技術通知 μPD78947x, μPD78948x マイクロコントローラ用 エミュレーション・ボード IE-789488-NS-EM1 使用制限事項の件		発行番号	ZBG-CD-06-0093号	1/1
		発行日	2006年10月31日	
		発行部門	NEC エレクトロニクス株式会社 第四システム事業本部 汎用マイコンシステム事業部 開発ツールグループ	
文書分類	○ 使用制限事項	バージョンアップ	ドキュメント誤記訂正 (正誤表)	その他
関連資料	IE-789488-NS-EM1 ユーザーズ・マニュアル		資料番号: U16492JJ1V0UM00(第1版)

IE-789488-NS-EM1 使用上の注意

図 3-1 エミュレーション・ボード固定用ステー(金具)

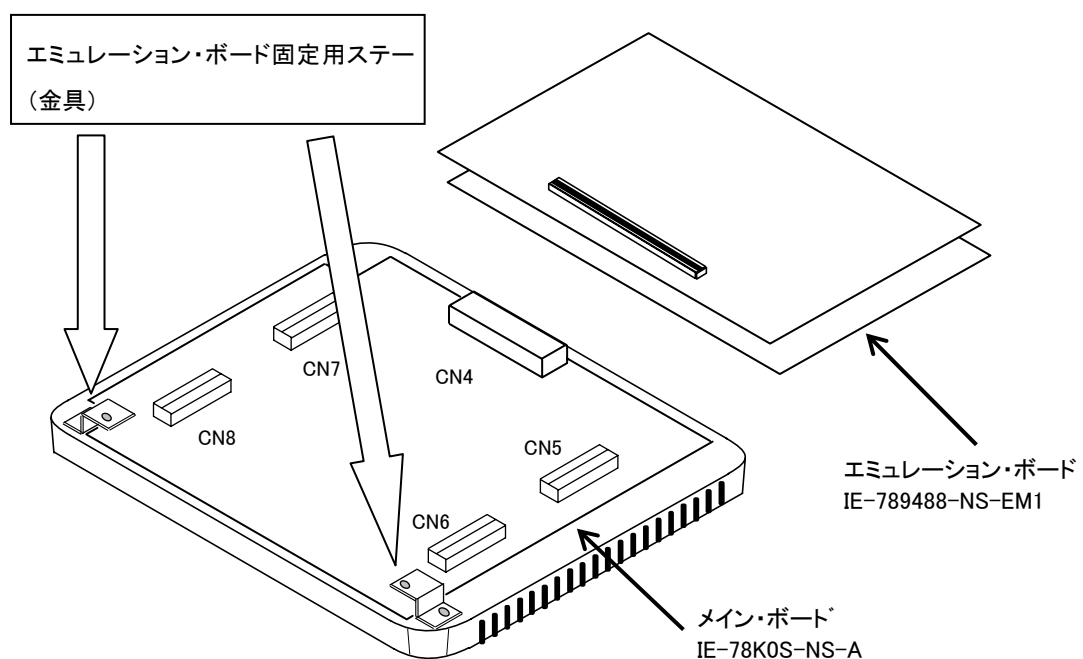
【内容】 IE-78K0S-NS-A 管理記号AまたはBとの接続においてIE-78K0S-NS-Aのエミュレーション・ボード固定用ステー(金具)にI/Oボードのテストピン(CP8,CP38)が接触します。

【回避策】 IE-789488-NS-EM1 管理記号 C 以降で修正されています。また、IE-78K0S-NS-A 管理記号 D 以降でプラスチック・ブラケットに修正されております。

IE-789488-NS-EM1 管理記号 C へバージョンアップをされていない場合、またIE-78K0S-NS-A 管理記号 D へバージョンアップをされていない場合の暫定回避策は、IE-78K0S-NS-A のエミュレーション・ボード固定用ステー(金具)を取り外し接続してください。図 3-1 に IE-78K0S-NS-A のエミュレーション・ボード固定用ステー(金具)の位置を示します。
